Vysvětlení zadávací dokumentace č. 3

| Název veřejné zakázky: | Realizace LBC v k.ú. Tomíkovice |
| Sp. značka / č.j.: | SP8/2023-521101 / SPU 033917/2023/121/Bo |

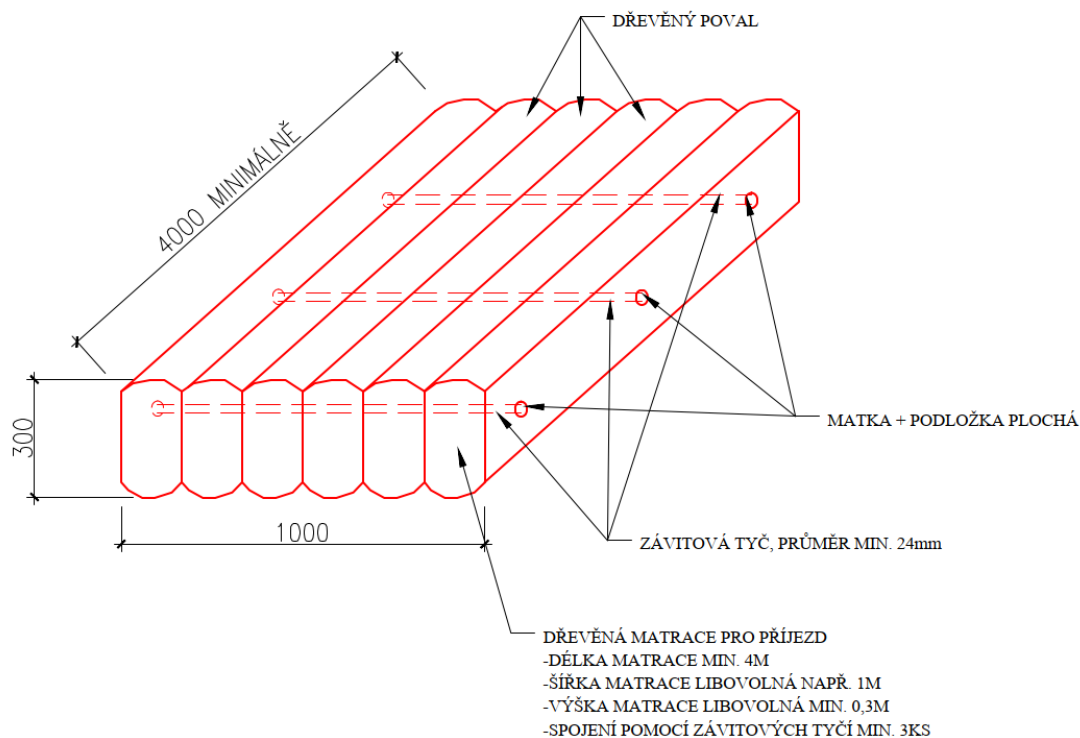
Ve stavebním objektu SO 105 v položkách č.20 (D+M Zemník) a č.21 (D+M Uložení kmenových loggerů (kulatin) na lokalitě), dále ve stavebním objektu SO 106 položka č.17 (Zpevnění příjezdu pomocí dřevěných matrací). Tyto položky nejsou v technické zprávě ani v projektu nějak podrobně rozvedeny (specifikovány).

Bylo by možné z vaší strany poskytnout podrobnější informace, specifikaci respektive popis těchto položek?

Položka č.17 (Zpevnění příjezdu pomocí dřevěných matrací).

V rámci položky dojde ke zpevnění příjezdu v délce cca 60,0 m v případě nestabilního, podmáčeného terénu např. pomocí dřevěných matrací, nebo betonových panelů. Položka obsahuje: dovoz a odvoz matrace nebo panelu, uložení, odstranění a upravení terénu do původního stavu. Matrace bude mít rozměry min 1000 x 4000 mm, bude tvořena dřevěnými povaly. Povaly budou mít výšku min 300 mm - Viz schéma. Betonové panely budou min. tl 150 mm, délky 3000 m a šířky 1000 mm.

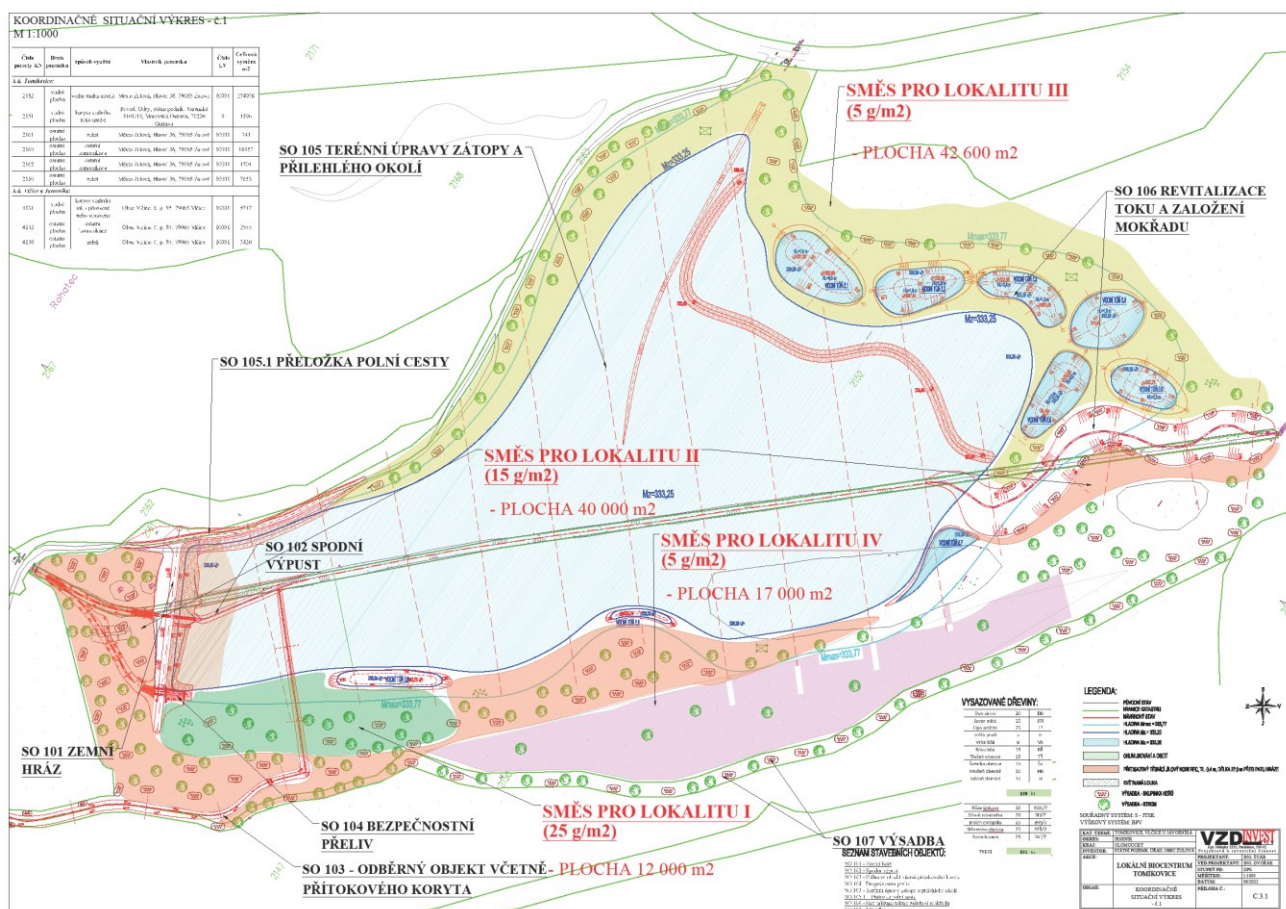
Ve Výkazu výměr (VV) objekt SO 105 - pol. č. 25 a 26 - prosíme o potvrzení či specifikaci, kam přesně jaká směs osiva náleží. V TZ jsou uvedeny 4 lokality. Z VV jednoznačně nevyplývá, která směs náleží k jaké lokalitě a zejména, které složení směsi náleží k daným položkám. Dále u pol. č. 25 - ve VV - výsevek 25 g/m² - v TZ 5 g/m² - tím i nesoulad s velikostí zákresu lokality a množství směsi ve VV

V tabulce je rozepsáno použití jednotlivých směsí na jednotlivé lokality.

V rámci výkazu výměr proběhly změny:
SO 105 Terénní úpravy zátopy

- Pol. č. 11 – změna množství (rozpočítání plochy pro osetí dle jednotlivých „lokalit“)
- Došlo k odstranění pol. č. 12 (byla duplicitní)
- Pol. č. 25 – změna množství (rozpočítání množství osiva dle jednotlivých lokalit a gramáže)
- Pol. č. 26 – změna popisu (rozpočítání množství osiva dle jednotlivých lokalit a gramáže)
